Krycí list ZBV

Název Stavby dle SoD: III/1023 Masečín Název stavebního objektu/provozního souboru (SO/PS): SO 101 - Rekonstrukce III/1023	Číslo SO/PS / / pořadí Změny SO/PS: SO 101/1	Číslo ZBV: 1
---	--	----------------------------

Změnový list

OZNÁMENÍ o ZM NÁCH B HEM VÝSTAVBY . 1
(ochranná sí + armovaný svah)

Zm na . 1.1 — Vyztužení svahu u propustku v km 0,67694

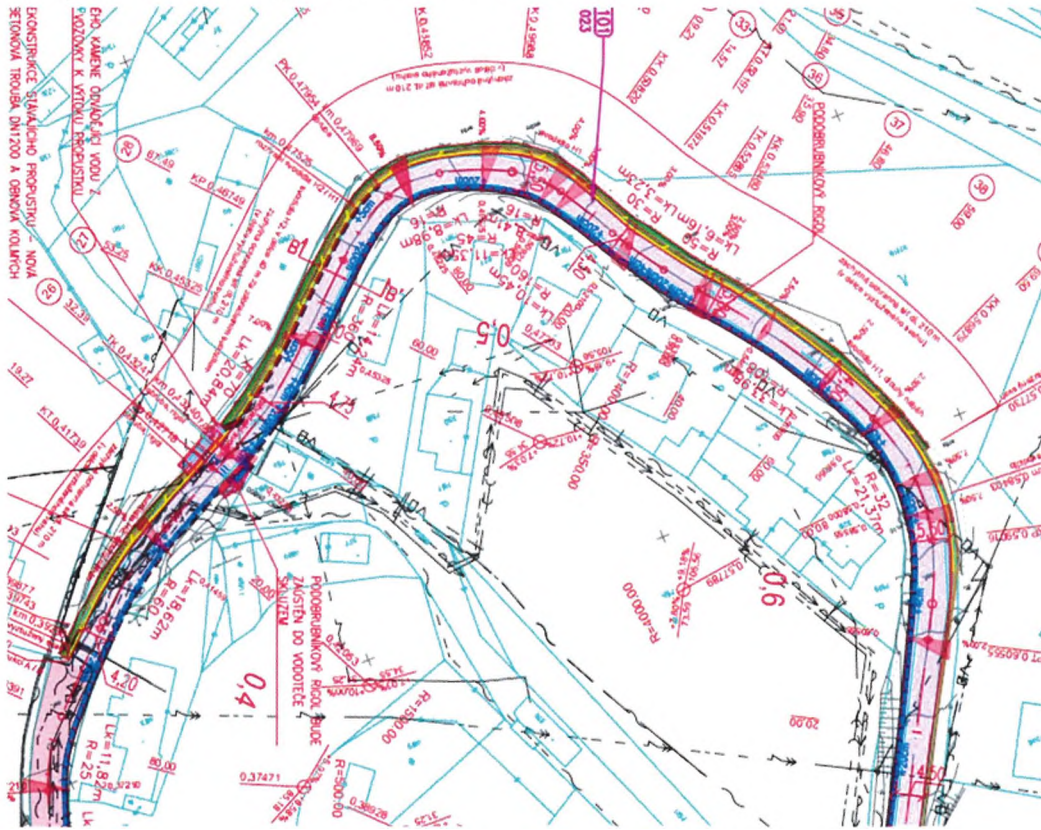
Zm na íslo 1.1) již zpracovaná v RDS je sanace svahu v míst stávajícího propustku. V dob mezi zpracováním PDPS a zahájením prací, došlo k výrazné destabilizaci svahu nad propustkem ve stani ení km 0,66533 až 0,67694, v t chto místech dochází k poklesu a posunu celého t lesa vozovky sm rem do vtokové ásti propustku, ímž se tento úsek stává nestabilním a v PDPS uvedeným zp sobem neopravitelným. Sanace v t chto místech je v RDS uvažována vyztužením svahu technologií green terramesh, kdy jsou ob ma smluvním stranám známy jednotkové ceny a bude se tak jednat o zm nu rozsahu vyztuženého, resp. armovaného svahu oproti SOD. Celkový náklad bude vy íslen na základ skute n provedeného množství prací. Tato zm na nebude mít vliv na termín dokon ení díla dle SOD. Popsané d vody, nebylo možno žádnou ze smluvních stran ani s ádnou pé í p edem p edvídat.

Vzhledem k asové prodlev mezi zpracováním dokumentace a realizací stavby pravd podobn dořlo ke zhorření stavu krajnice. Souhlasíme se sanací krajnice a svahu a navrhuje me použití armovaných svah stejných parametr jako v p ípad úseku km 0,392 -0,578.

Armovaný svah v úseku 0,39236 – 0,67694 Km

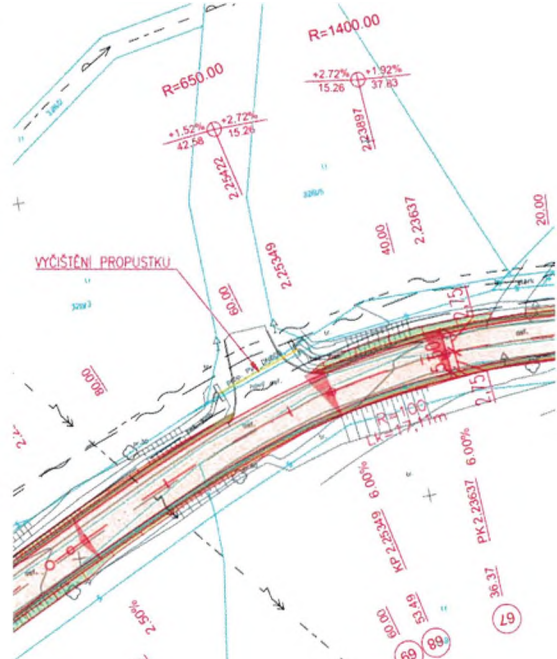
Zm na íslo 1.3) Snížení celkového rozsahu plochy uvažované pro zpevn ní svahu pomocí technologie green terramesh. Po provedení odt žení stávajících materiál nacházejících se v konstrukcím souvrství vozovky v místech, kde bylo uvažováno armované vyztužení svahu, byly zastiženy ásti skalního masivu, které nejenže neumož ují provedení technologie green terramesh v uvažovaném rozsahu, ale v kone ném d sledku by nedošlo ke zlepšení stability vozovky v t chto místech. Rozsah skute n provedených prací bude omezen na místa, kde budou tyto práce proveditelné. Celkový objem uvedených prací se sníží zejména kv li výborné únosnosti podloží, a to v místech kde se lokáln nachází skalní podloží.

Souhlasíme s úpravou rozsahu použití vyztuženého svahu dle podmínek zastižených po odt žení konstruk ních vrstev vozovky.

P íložné desky v úseku 0,674 - 0,725 Km LS a 2,25349 Km PS

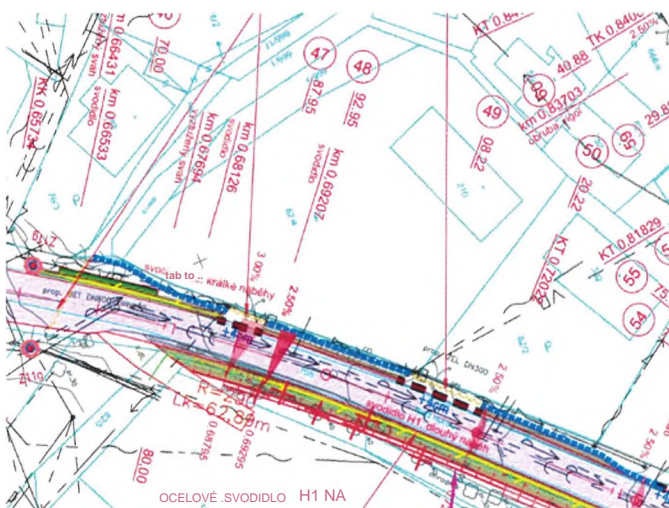
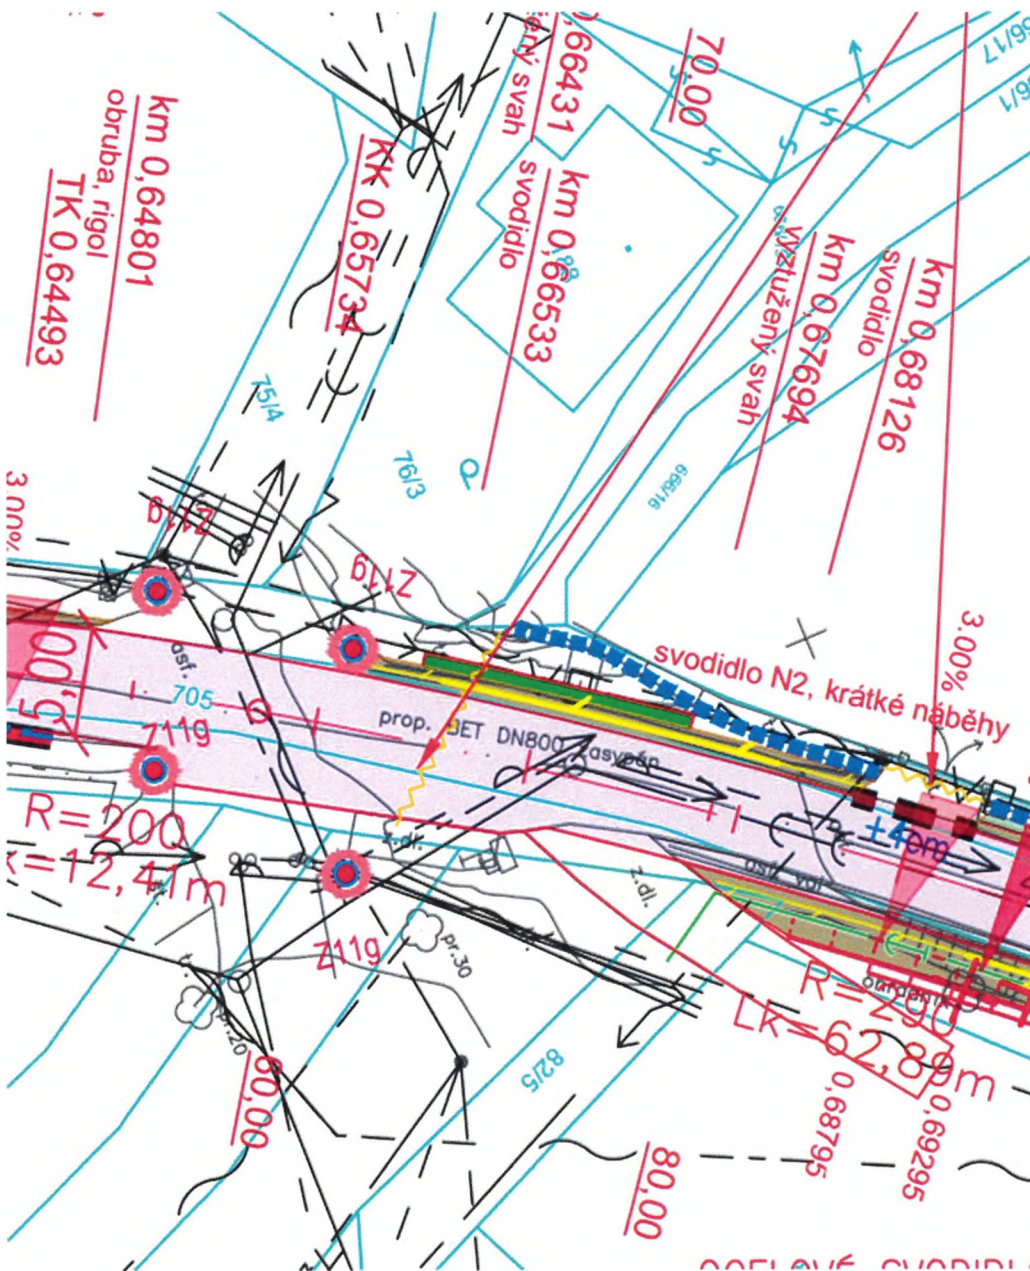
Zm na íslo 1.4) P íložné desky u odvod ovacích žlab . B hem montáže betonových žlab , která je provád na v souladu s PDPS, resp. RDS, tak aby byly zachovány odtokové pom ry, došlo ke zjišt ní, že je nutné zajistit stabilizaci okraj silni ního p íkopu jehož sou ásti jsou tyto betonové žlaby. Vzhledem k asovému a finan nímu nákladu bylo za ú astí AD a TDS stanoveno, že nejvhodn jším možným ešením bude do kritických míst doplnit betonové p íložné desky. Tyto desky zabrání erozivnímu podemílání vozovky pi odtoku deš ové vody a zabrání nadm rnému vsaku vody do t lesa vozovky, protože usm rní a zrychlí odtok odvád ných srážek. Místa, kde je žádoucí p íložné desky osadit jsou patrné z obrazových p íloh.

P í p íprav zadávací dokumentace nebylo možné kv li nánosu zjistit, jaká je hloubka p vodních p íkop a propustk , pokud bylo p í realizaci zjiřt no, že dno p íkop a propustk neumořuje realizaci svahu p íkopu ve sklonu max. 1:1,5, souhlasíme za AD s obložením svahu p íložnými deskami v nezbytném rozsahu.

Oprava dna a vtokové ásti propustku v km 0,668

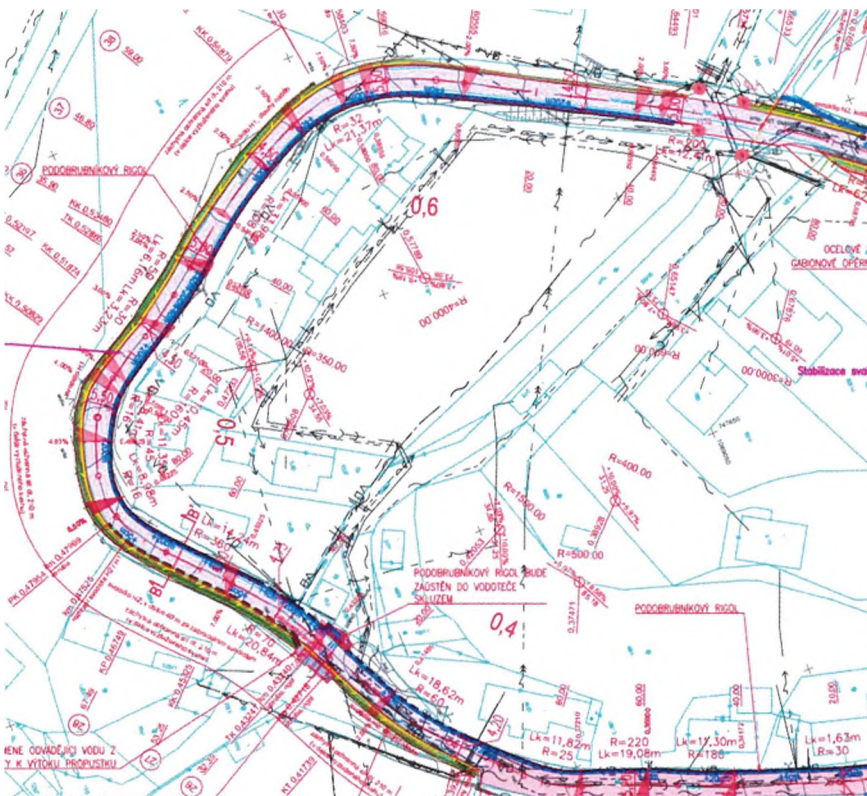
Zm na íslo 1.5) Betonové dno propustku a vybudování výva íšt z kamenné rovnániny do betonu. Propustek v km 0,68795 jehož dno m lo být p vodn vy íšt no vykazuje poruchy které snižují jeho funkci. Pi zahájení íšt ní p edm tného propustku a odstran ní všech sediment , bylo zjišt no že dno propustku je

v nevyhovujícím stavu, stejně tak jako jeho vtoková část, která se po vyčištění značně prohloubila a odhalila základy přiléhající oporné zdi sloužící jako podezdívka oplocení cizí nemovitosti. S přihlédnutím k usměrňování odváděných dešťových srážek příkopem ústícím do tohoto propustku, bylo stanoveno za žádoucí provést opravu dna propustku a zpevnění vývážní vtokové strany propustku z kamenné rovnaniny do betonového lože. Současně je nutné provést dozdvíčku svahu pro stabilizaci armovaného svahu pod tělesem vozovky nacházející se nad propustkem. Tyto stavební práce je nutné provést z hlediska zachování funkce propustku, stabilizace tělesa komunikace a v neposlední řadě i z důvodu ochrany majetku tělesem stran (oplocení a oporné zeď přiléhající nemovitosti).

P í p íprav zadávací dokumentace nebylo možné kv li nánosu v propustku zjistit, že stav dna propustku je nevyhovující. P í realizaci bylo zjiřt no, že stávající dno je v nevyhovujícím stavu, souhlasíme s navrženým eřením sanace propustku.

Recyklace – nerealizovaný úsek

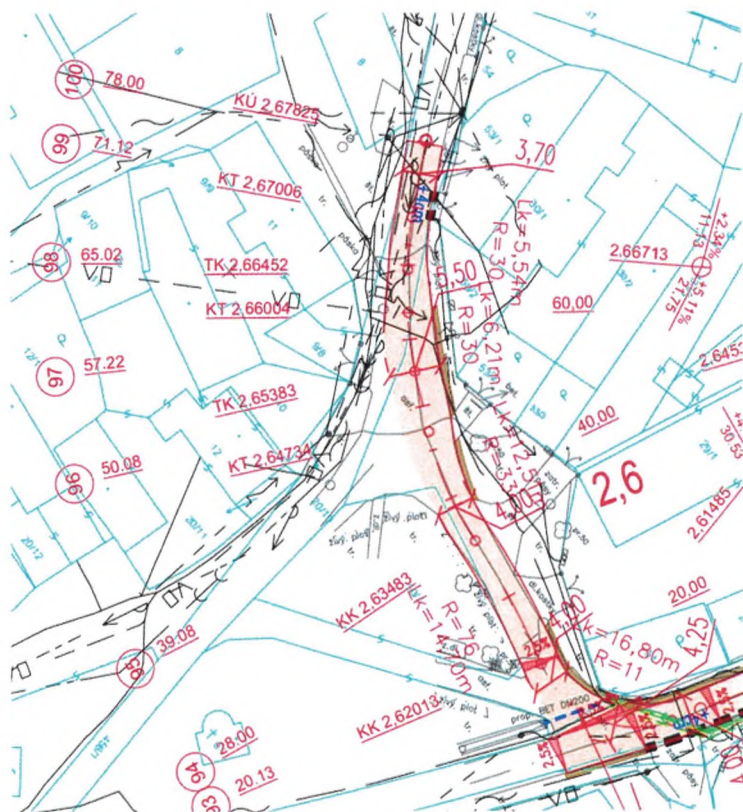
Zm na íslo 1.2) Snížení rozsahu recyklace za studená. Po odfrézování stávajících živi ných kryt , bylo zjišt no že n které ásti komunikace, ve kterých byla na základ diagnostiky uvažována recyklace, vykazují vlastnosti, které ji v požadovaném rozsahu ínní zbytnou. Na základ ov ení parametr únosnosti byl stanoven nižší rozsah ploch ur ených k recyklaci za studená.

Na základ stavu podkladních vrstev zjiřt něho po odřezování vozovky souhlasíme s vypuřt ním recyklace za studená na míst pro úsek km 2,61 - KÚ.
